Buchelay, le mardi 24 janvier 2012

Nos réf. : EdSM/AV/2012-021

Suite au dépôt de notre dossier de demande de déclaration d'utilité publique des forages de Meulan, vous nous avez demandé par votre courrier daté du 17 novembre 2011, des compléments d'informations. Vous trouverez ci-dessous les éléments que nous pouvons d'ores et déjà vous apporter.

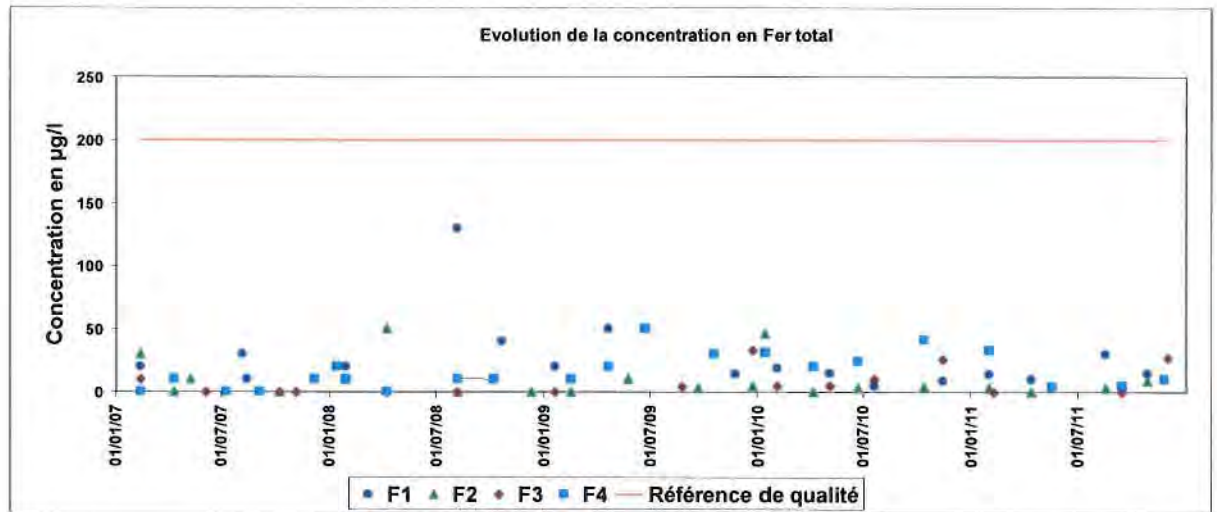
9) « précisant les conclusions de l'inspection caméra du forage F4 ainsi que les dispositions prises suite à cette inspection »

Des pompages d'essai réalisés en mars 2006 ont mis en évidence une perte de productivité des ouvrages du champ captant de Meulan.

Un diagnostic complémentaire a donc été réalisé en juillet 2006 pour vérifier l'état de chaque forage en observant la structure des tubages (pleins et crépinés) et en localisant les arrivées d'eaux via des tests au micro moulinet.

On note que le rapport brut d'inspection de F4 précise qu'il s'agit d'un « forage à l'aspect général relativement peu dégradé ».

Le rapport global de diagnostic conclut que, « contrairement aux soupçons de colmatage, les crépines ne semblent pas présenter de colmatage important », mais rappelle toutefois que « la baisse de productivité des forages a bien été mise en évidence ».

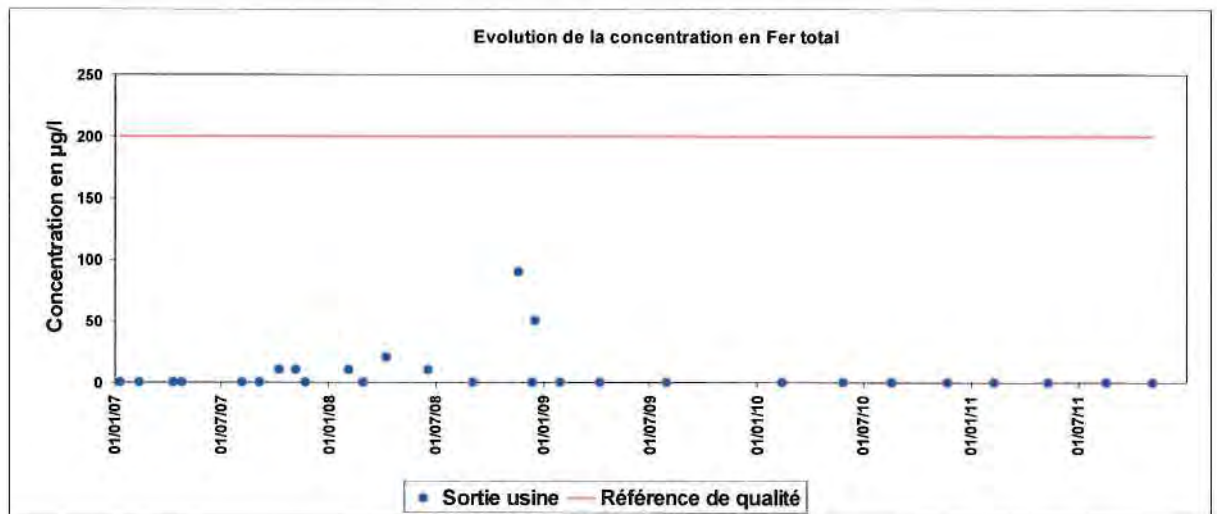
10) Justifier le traitement de déferrisation de l'eau des forages F3 et F4. Les teneurs en fer sont en nette diminution pour l'ensemble des forages à l'exception du F1. Pourquoi maintenir ce traitement au F3 et F4 ?

Il est vrai que depuis quelques années, les concentrations en fer ont diminué sur le champ captant de Meulan. Cependant, depuis les cinq dernières années, les teneurs en fer sont de l'ordre de 10 à 40 µg/l sur les 4 forages.

Le traitement de déferrisation permet d'abaisser les valeurs en fer sur l'eau traitée à des valeurs inférieures à la limite de quantification soit $< 5 \mu\text{g/l}$.
De telles concentrations permettent de ne pas encrasser le réseau de distribution.
